Planfeststellung

L 490, Rad- und Gehweg zwischen Erlenbach und Vorderweidenthal

Deckblatt
 Landschaftspflegerischer Begleitplan

Unterlage: 12.3	Datum	Name
Blatt Nr.: 3.1/3.2		
Maßnahmen Nr.:		
bearbeitet		
gezeichnet		
geprüft		
Maßnahmenplan, Maßstab 1 : 1000		
von NK:	nach NK:

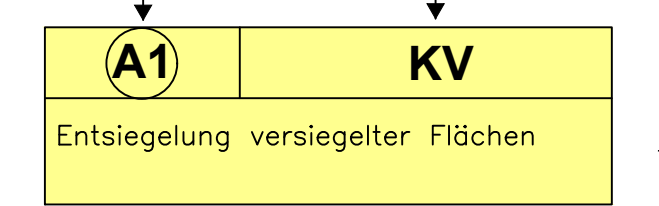
Entwurfsprüfung: LBM Speyer:		
Straßenplanung:	Datum	Name
Landespflege:	06/2012	Leist
Immissionsschutz:	06/2012, 18	Göck, Sdt
Nr.	Art der Änderung	Datum
1	Aktualisierung der vorhandenen Einzelbäume	11/2017
2	Maßnahme A6 (Einzelbaumpflanzungen) ergänzt	11/2017
3		
4		
5		
6
